Parma, 10 maggio 2016  
Prot. LIPU n. 247/2016

**OGGETTO: S.S. 675 "Umbro-Laziale" - Completamento del collegamento del porto di Civitavecchia con il nodo intermodale di Orte - Tratto Monte Romano Est-Civitavecchia – Osservazioni ad integrazioni di ANAS del 19/02/2016.**

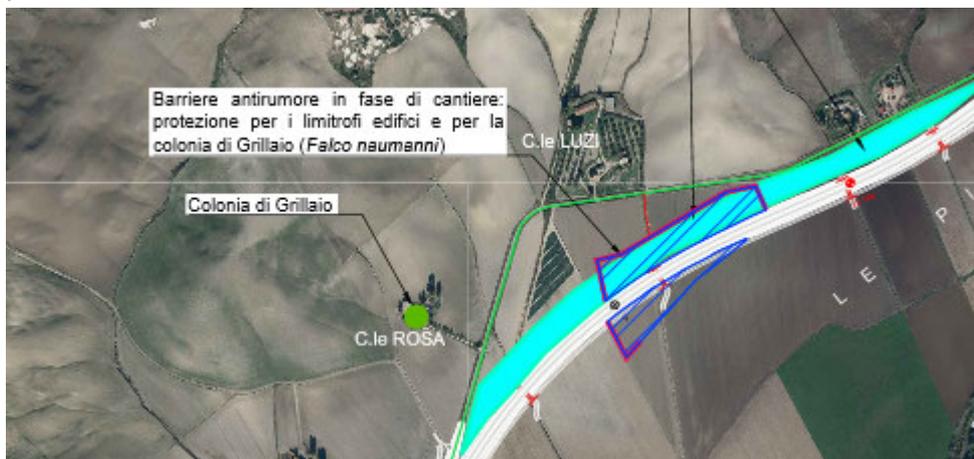
Inoltre, nelle integrazioni di ANAS si legge anche che: *"Stante le numerose varianti già proposte risultava da verificare la possibilità di una alternativa che aggirasse l'abitato di Monte Romano da sud per poi collegarsi all'Aurelia con più soluzioni. Il passaggio a sud di Monte Romano, essendo comune a tutte le alternative, non doveva costituire motivo discriminante. Per tale motivo nel primo step tutte le alternative sono state poste sullo stesso corridoio planoaltimetrico fino allo sbocco della galleria Calistro".*

In realtà nella planimetria presentata da ANAS è evidente che l'aggiramento a sud di Monte Romano non è comune a tutte le alternative, ma solo ai percorsi blu e verde. Inoltre, non è in alcun modo emersa la necessità di tale aggiramento a sud di Monte Romano, anche perché tale scelta non porta valore aggiunto all'opera e non ha un'incidenza minore sull'attraversamento del territorio di Monte Romano. In cambio, passando a sud, la strada si allontana dal comune di Tarquinia diventando impossibile la realizzazione di uno svincolo, scelta di ANAS che taglierebbe fuori il Comune di Tarquinia da un itinerario importante per l'economia della città stessa, lasciando alle spalle solo un disastroso consumo di un territorio incontaminato.
